Zmiana w treści Standardów technicznych
nr 35/2020 i 40/2021 w związku z aktualizacją
Standardu technicznego nr 17/2016 (wersja piąta)

Kraków, czerwiec 2025 r.

TREŚĆ ZMIANY

Schemat elektryczny rozdzielnicy nN stacji transformatorowej SN/nN. Zasilanie z prawej strony

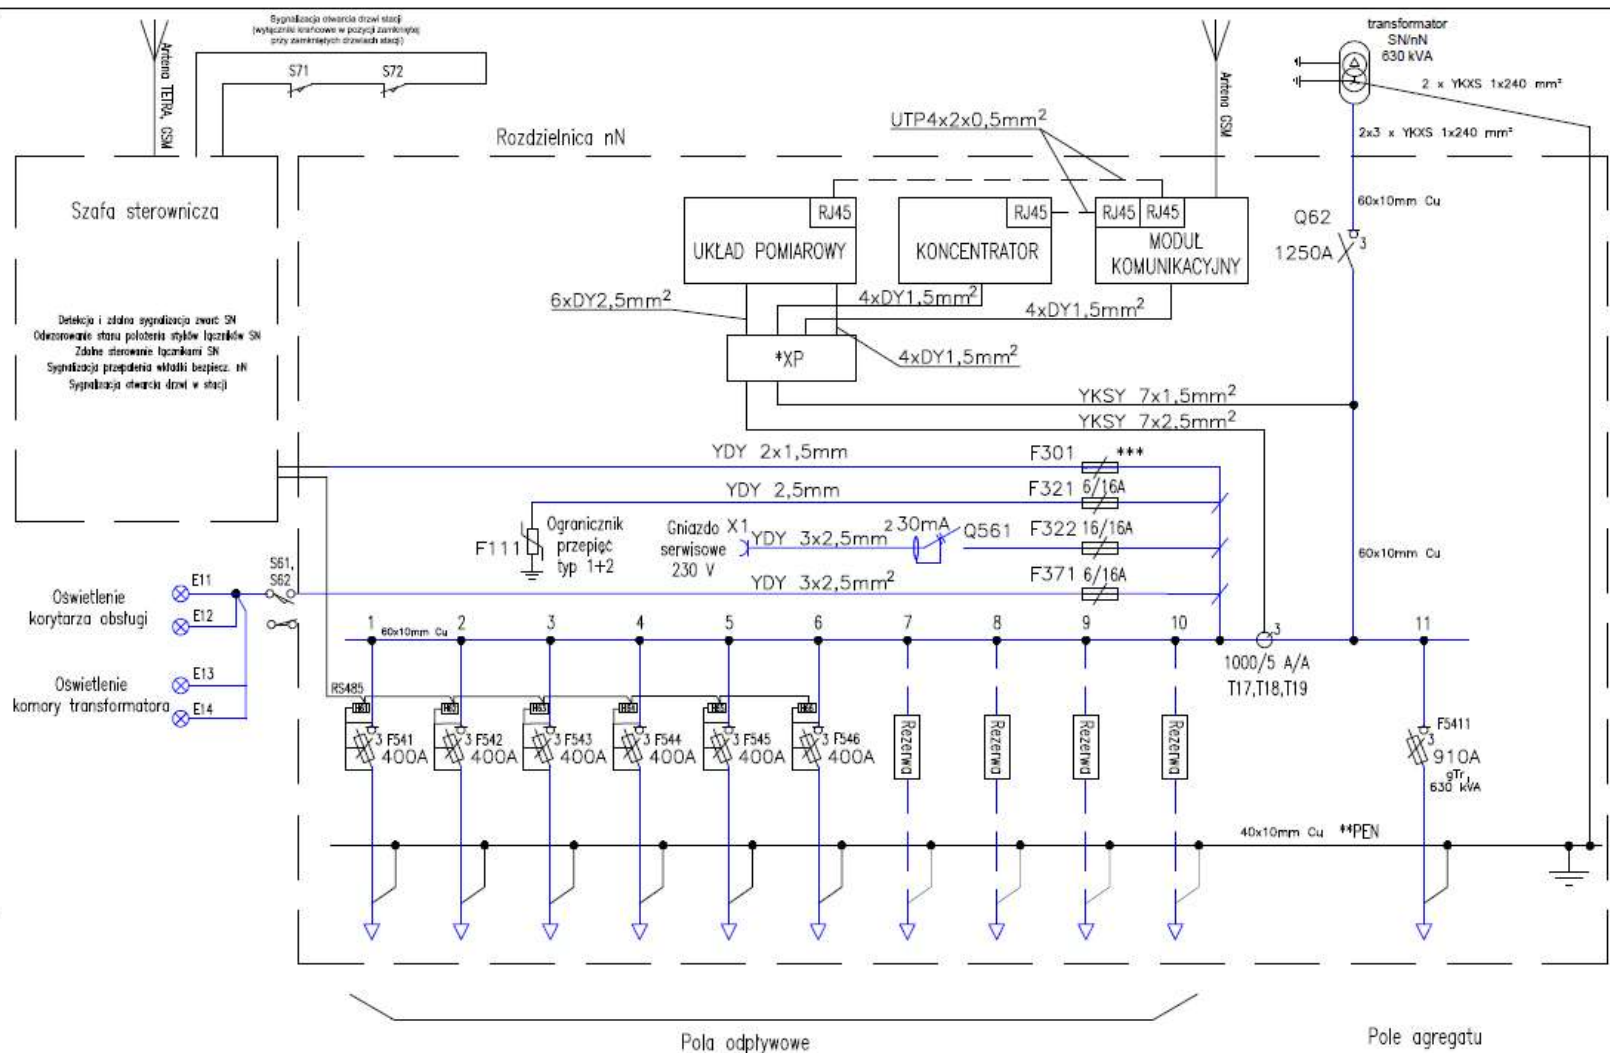
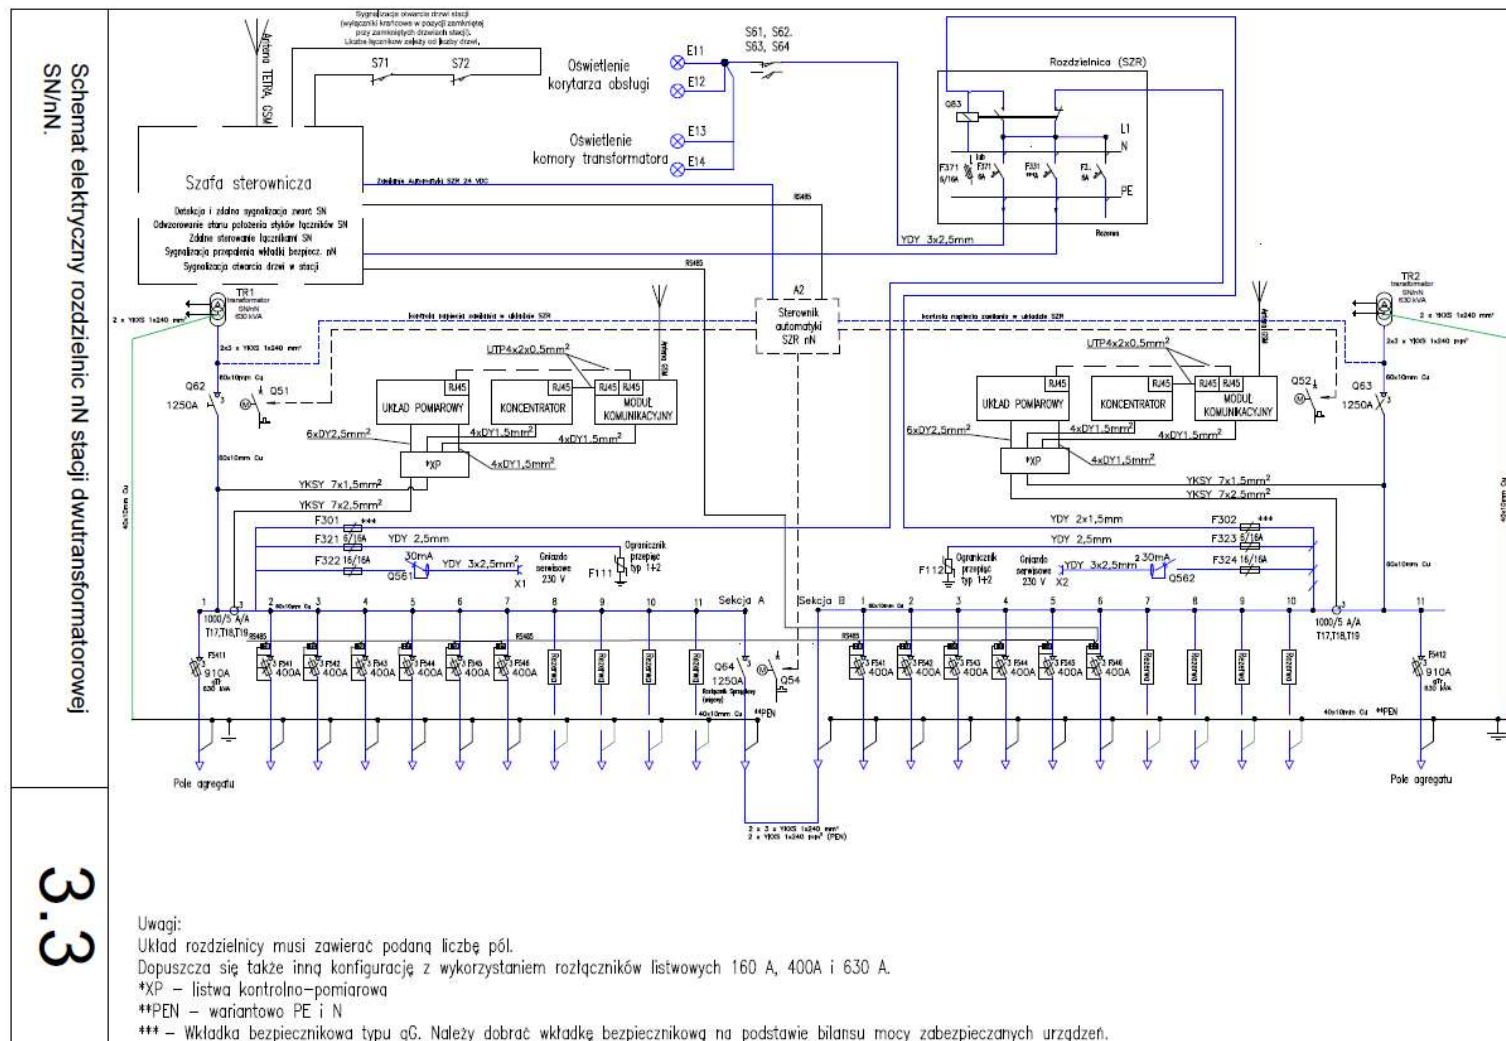
Z uwagi na wprowadzenie *piątej wersji Standardu technicznego nr 17/2016 - stacje transformatorowe prefabrykowane SN/nN do stosowania w TAURON Dystrybucja S.A.*, wynikającej, między innymi, **z braku zasadności stosowania dwóch pól do podłączenia agregatów w rozdzielnicy nN** (z uwagi na dopuszczalny czas przełączenia na zasilanie z agregatu poniżej 3 min) informujemy, że tymczasowo, do czasu aktualizacji:

zmianie ulega schemat elektryczny rozdzielnicy nN z dwoma polami agregatu tj.:

- rysunek nr 3.1 w Standardzie technicznym nr 40/2021,
- rysunek nr 3.1 w Standardzie technicznym nr 35/2020 (analogiczna zmiana liczby pól agregatu obejmuje stację z transformatorem 1000 kV - rysunek nr 3.2 Schemat elektryczny rozdzielnicy nN stacji transformatorowej SN/nN w pomieszczeniach budynku, z transformatorem z 1000 kVA ...)

na schemat elektryczny z jednym polem agregatu z rysunku 3.1:

Układ rozdzielnicy musi zawierać podaną liczbę pól.

Dopuszcza się także inną konfigurację z wykorzystaniem rozłączników listwowych 160 A, 400 A i 630 A.

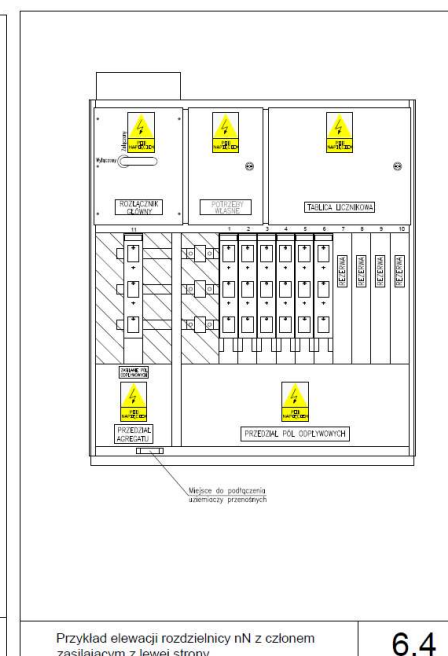
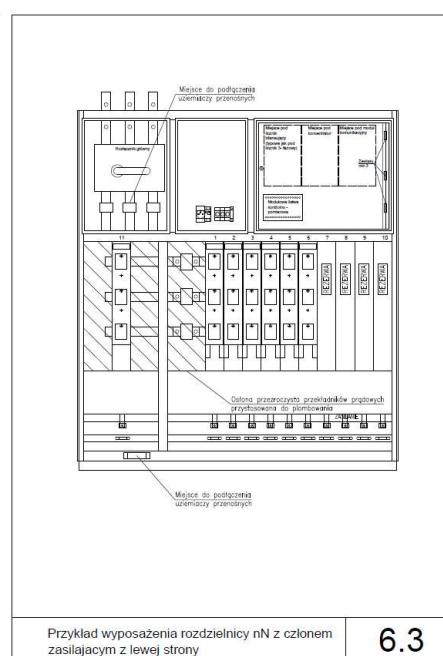
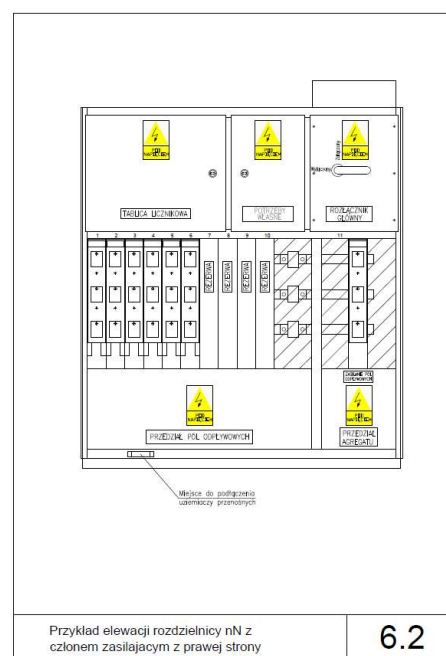
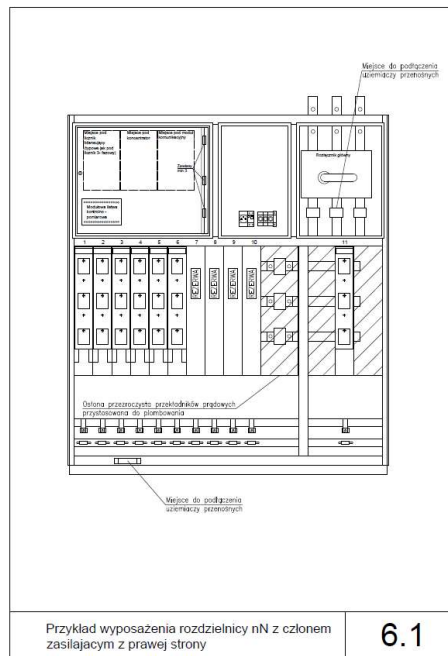
Zmianie ulega również rysunek rozdzielnicy nN w stacji dwutransformatorowej z czterema polami agregatu (po dwa na jedną sekcję rozdzielnicy nN) tj. rysunek nr 3.3 w standardzie 40/2021, na schemat elektryczny z jednym polem agregatu z rysunku 3.3:
